Požadavek zhotovitele na změnu č.1
Projekt: „Karlovy Vary, Ulice Nákladní - chodník a opěrné stěny“

**Karlovy Vary, chodník v ulici Nákladní - prodloužení chodníku
ZL 01**

číslo projektu: 21SP019

BOURANÉ ŽB PÍLICE
ZL3

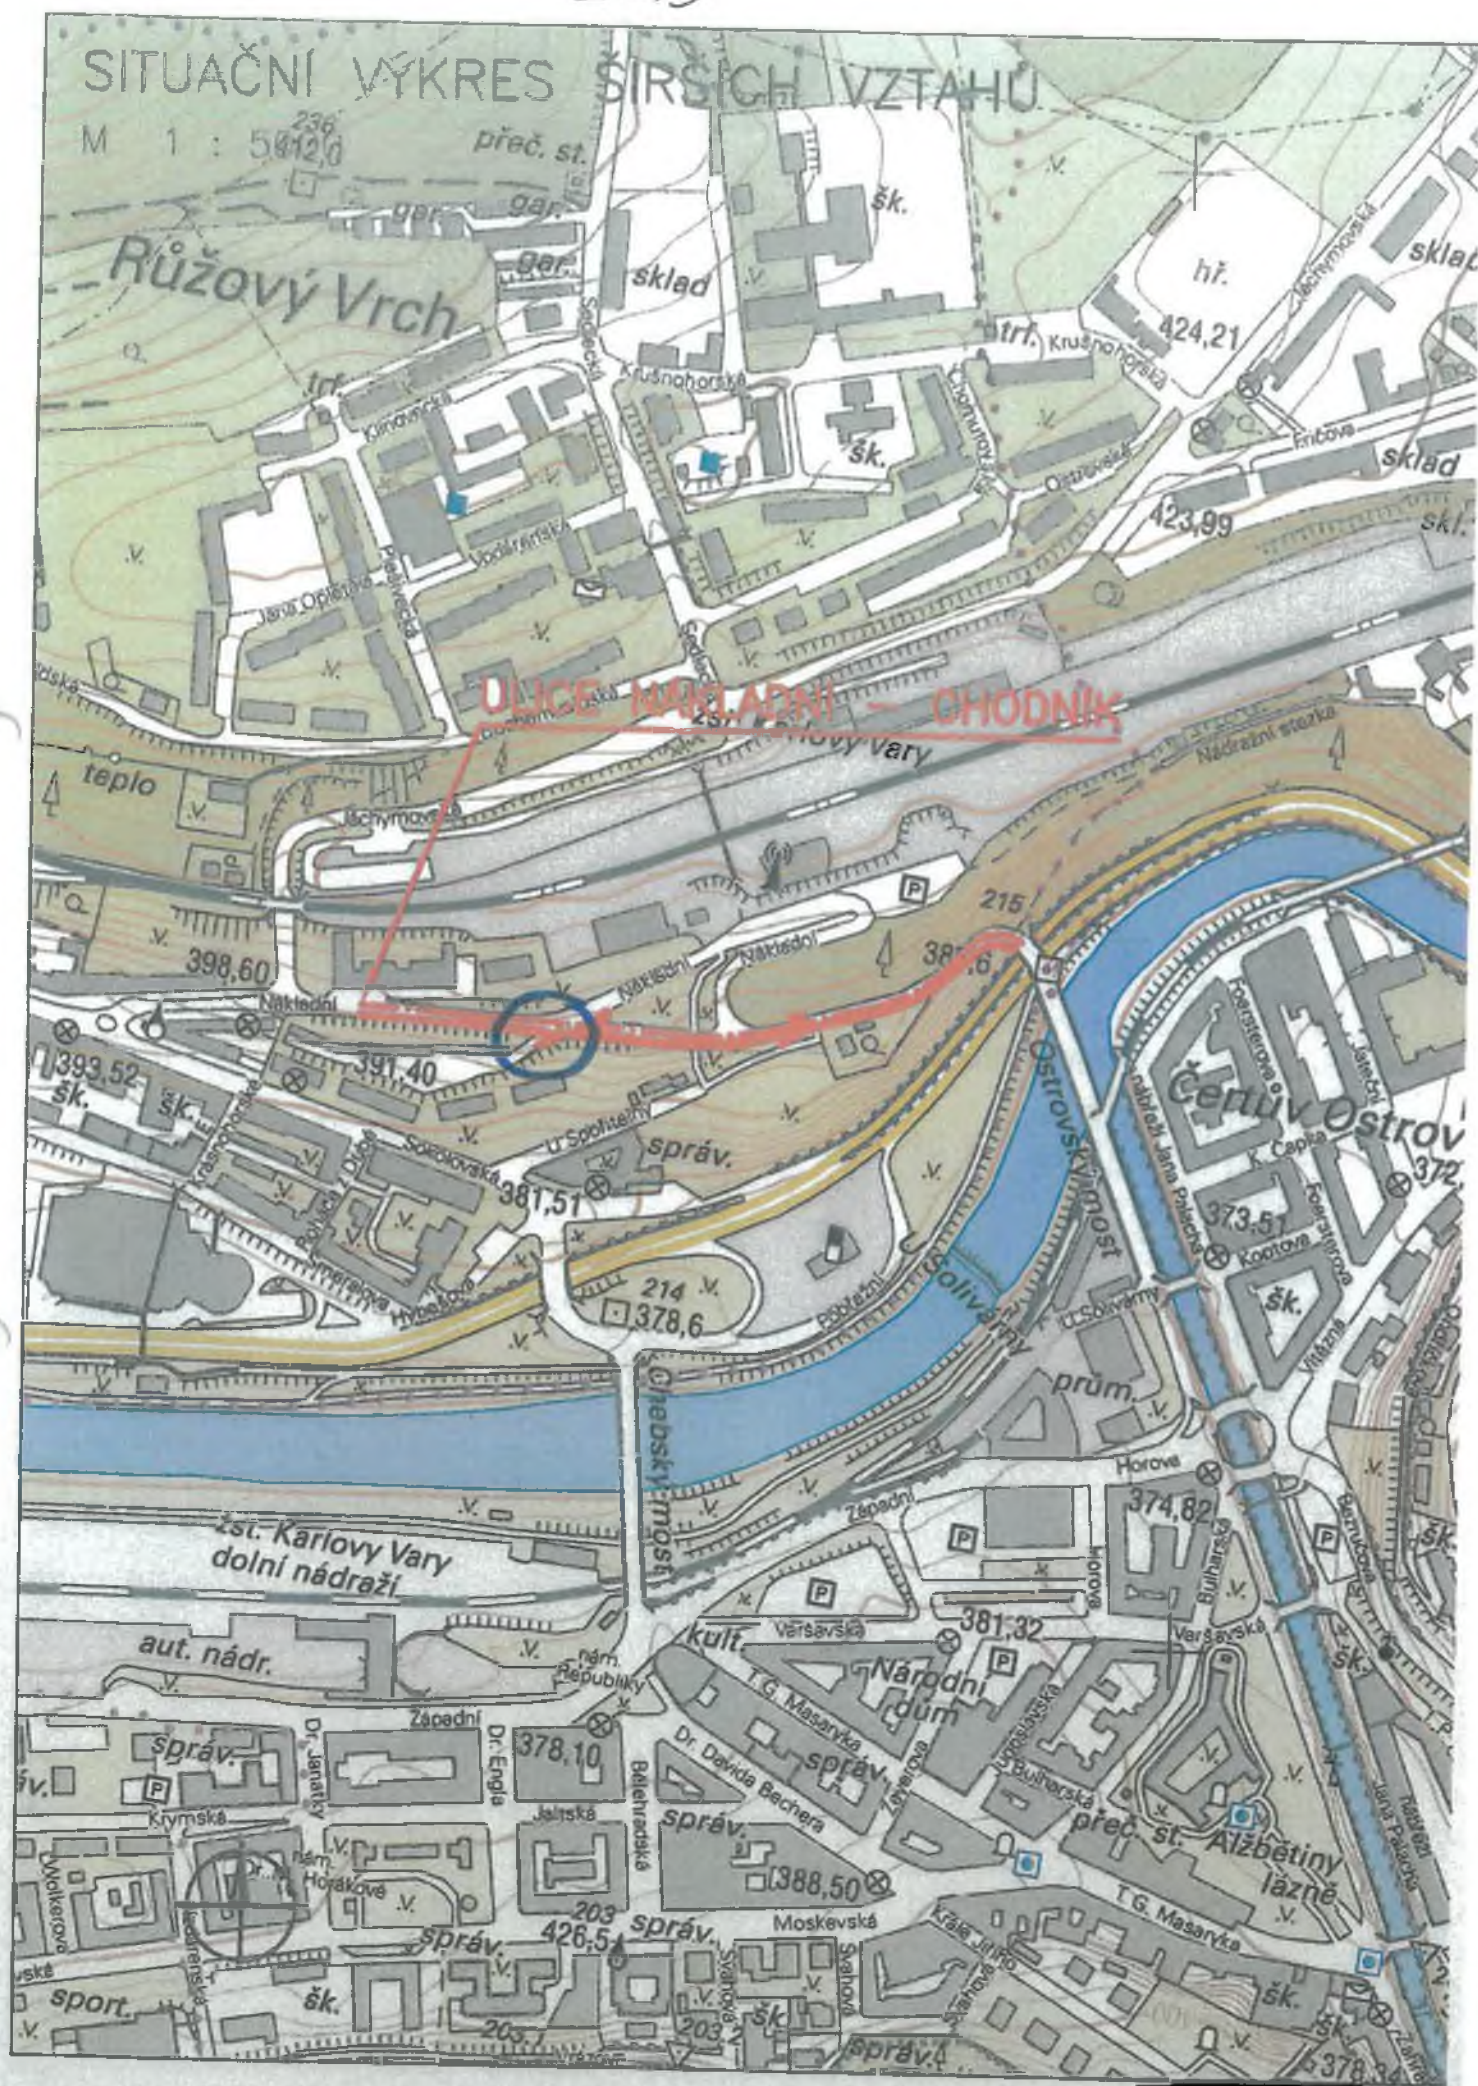
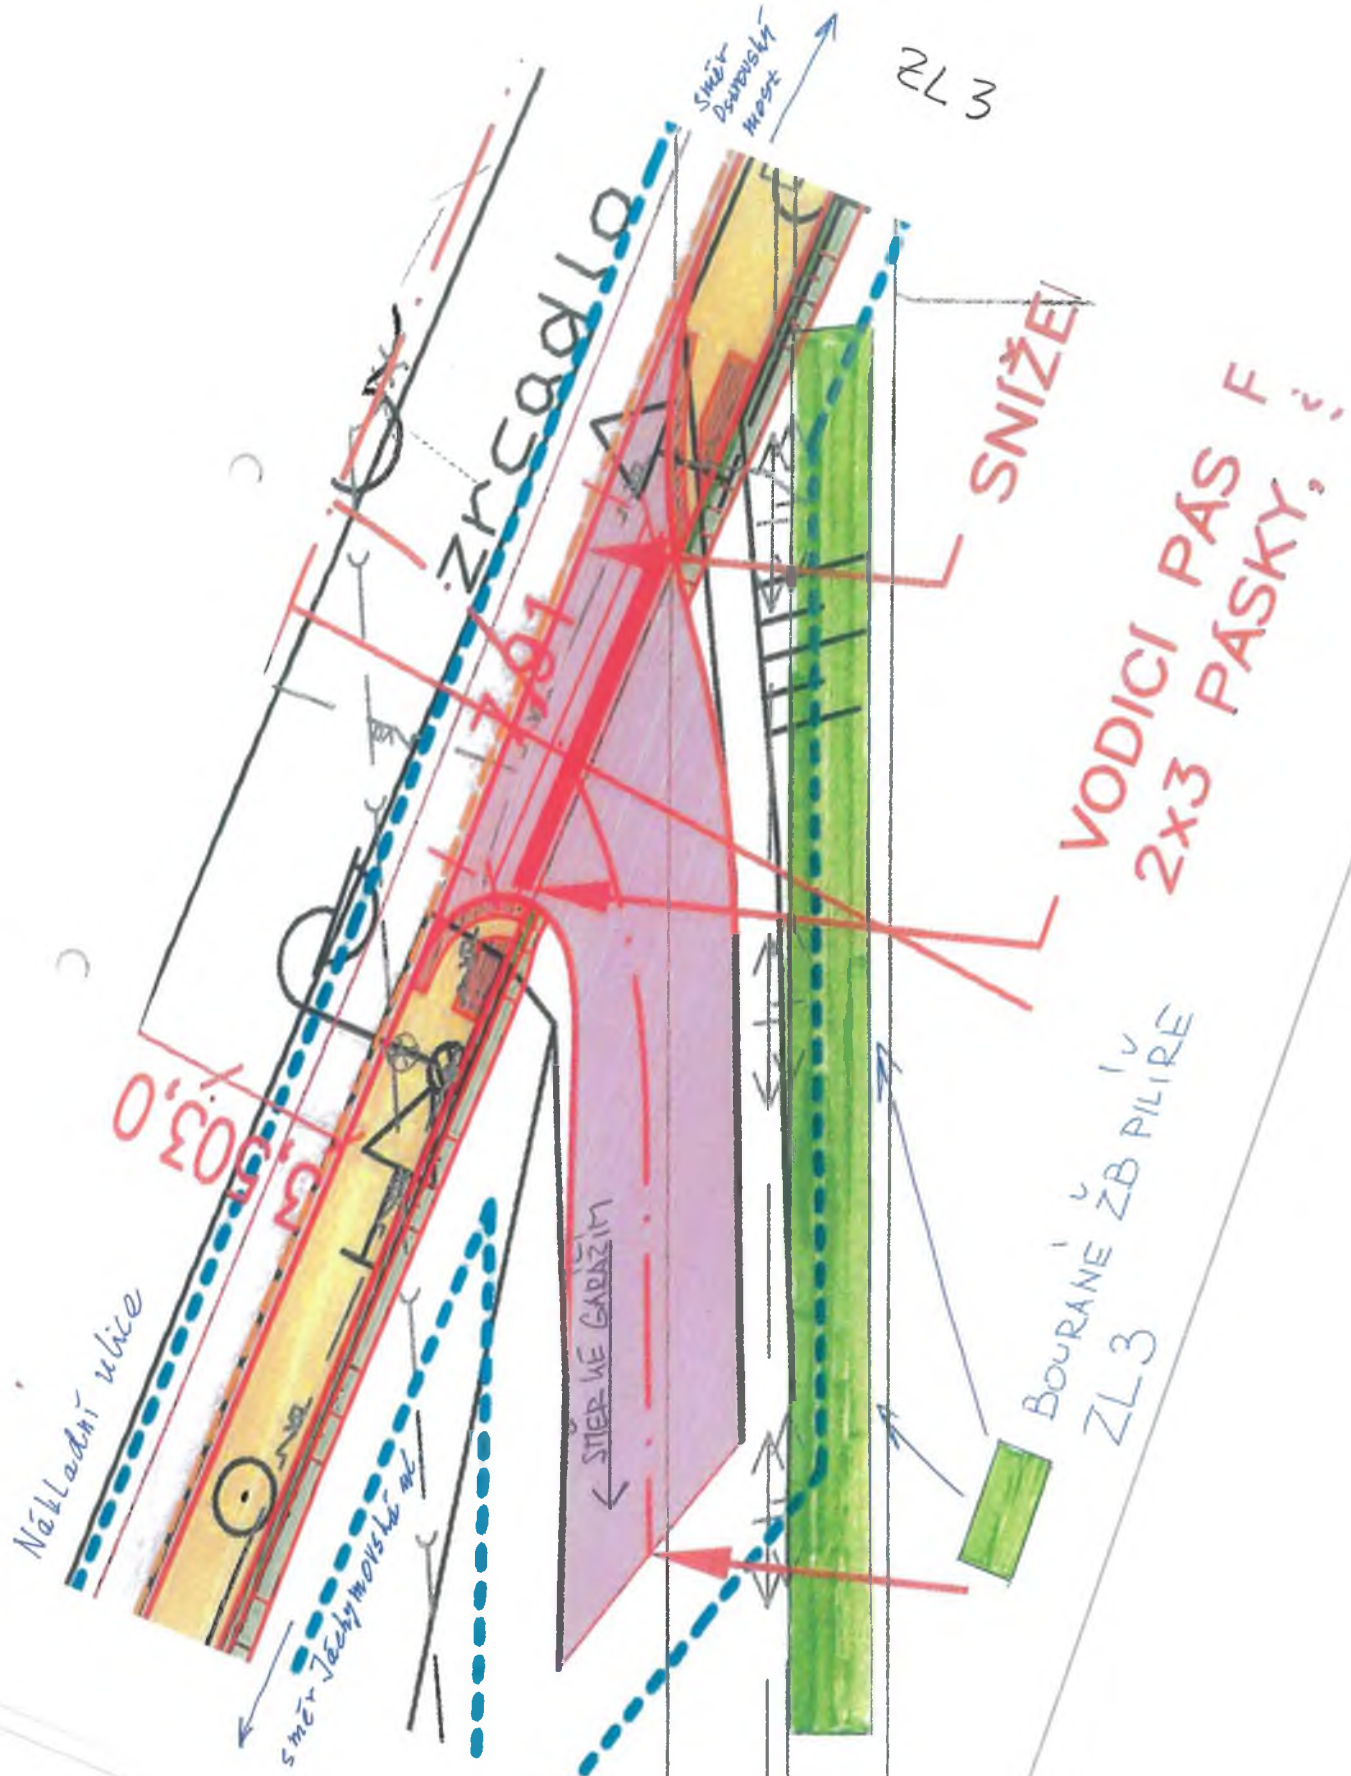
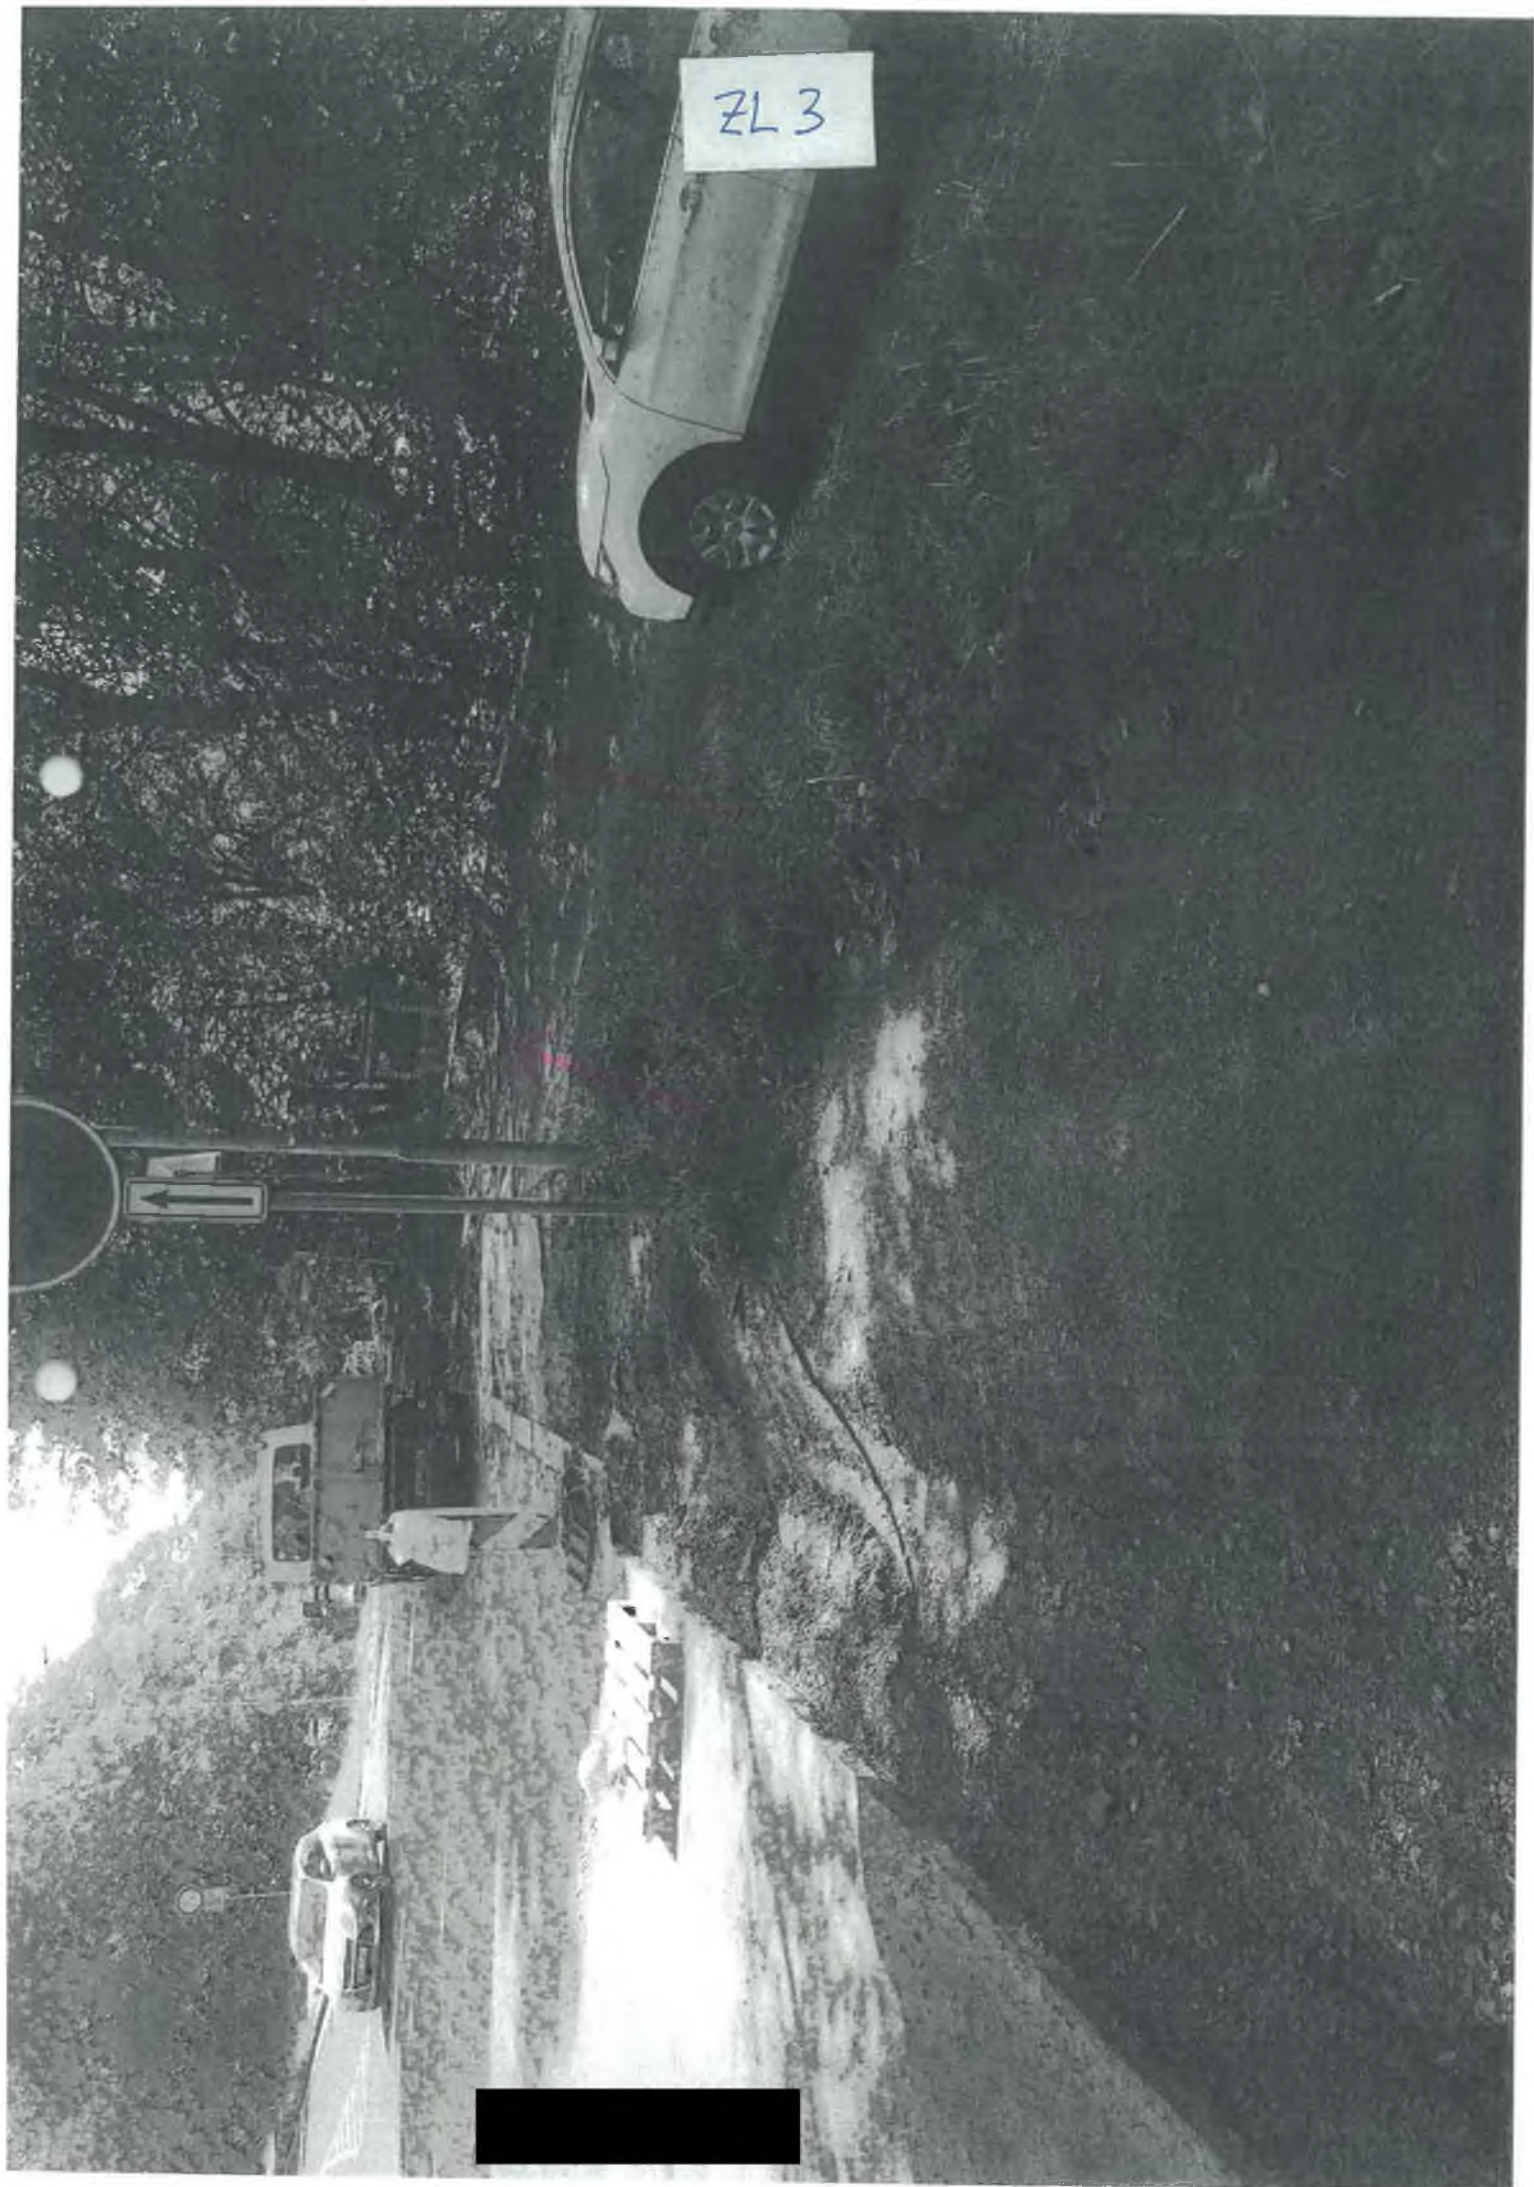
V místě sjezdu ke garážím v ul. Sokolovská se nacházely nevzhledné betonové pilíře lemující stávající šterkovou cestu. Tyto pilíře kdysi tvořili jakousi zábranu proti pádu vozidel z přilehlého svahu. Jelikož se tento sjezd zpevnil živичným povrchem a podél něho se provedli nové kamenné obruby, jsou tyto pilíře zbytečné. Jedná se o dodatečný požadavek objednatele.

Betonová konstrukce lemující nový sjezd ke garážím z ul. Nákladní neměla žádnou funkci, navíc svým vzhledem a stářím hyzdila okolí.
